Brødrene Sætran AS - inspeksjonsrapport 2024.002.I.SFMR

Denne rapporten handler om resultatet fra en inspeksjon gjennomført 7. mars 2024 ved Brødrene Sætran AS. Rapporten regnes som endelig dersom vi ikke får tilbakemelding om faktiske feil innen to uker etter at rapporten er mottatt.

Eksempler på avfall som var lagret ute uten beskyttelse mot vær, vind og avrenning:

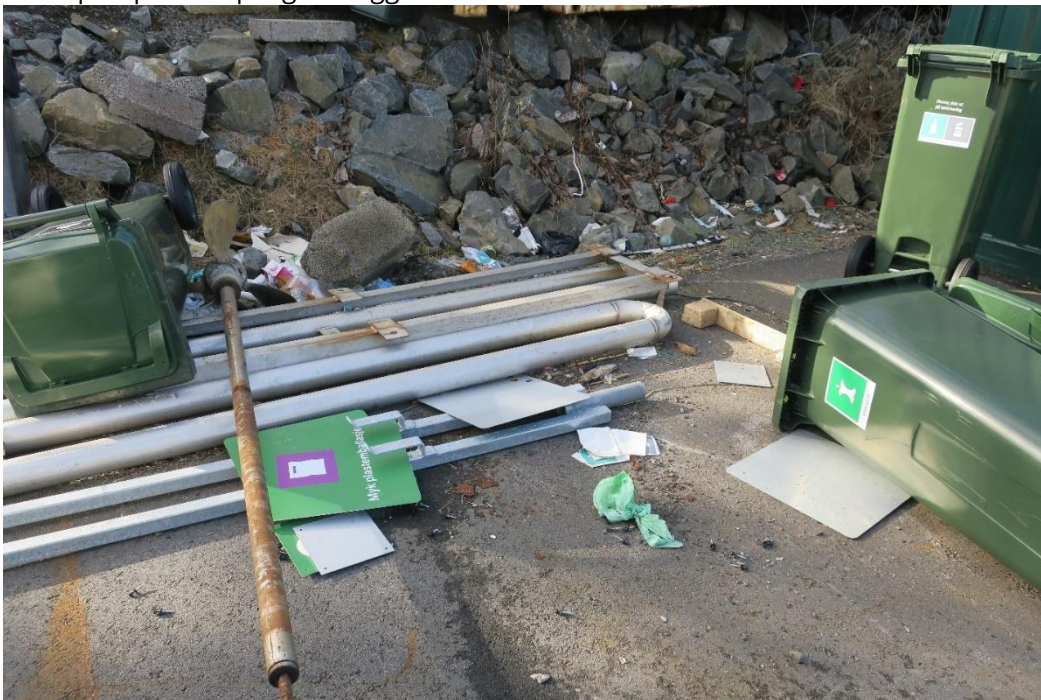
På tilsynsdagen foregikk sortering av avfall fra utleiekontainere utendørs, og store mengder avfall var lagret ute uten tak over. I store deler av anlegget var det ikke tette flater, og der var avfallet lagret på grusdekke. Avfallsfraksjoner som var lagret ute, omfattet bl.a. plastavfall, treavfall, metaller og EE-avfall. EE-avfallet omfattet både avfall fra miljøstasjonen og avfall levert fra virksomheter. Miljøstasjonen hadde sist vært åpen dagen i forveien, og avfallet stod fremdeles ute om ettermiddagen den påfølgende dagen. Noe avfall lå i åpen beholder som var fylt med vann. Slik lagring vil kunne løse opp forbindelser i avfallet og samtidig kunne redusere muligheten for gjenvinning av materialene.

Avvik 2 om lagring utendørs.

Tillatelsen har som vilkår at all lagring, sortering og omlasting av avfall skal skje innendørs på tett flate med fall til sluk.
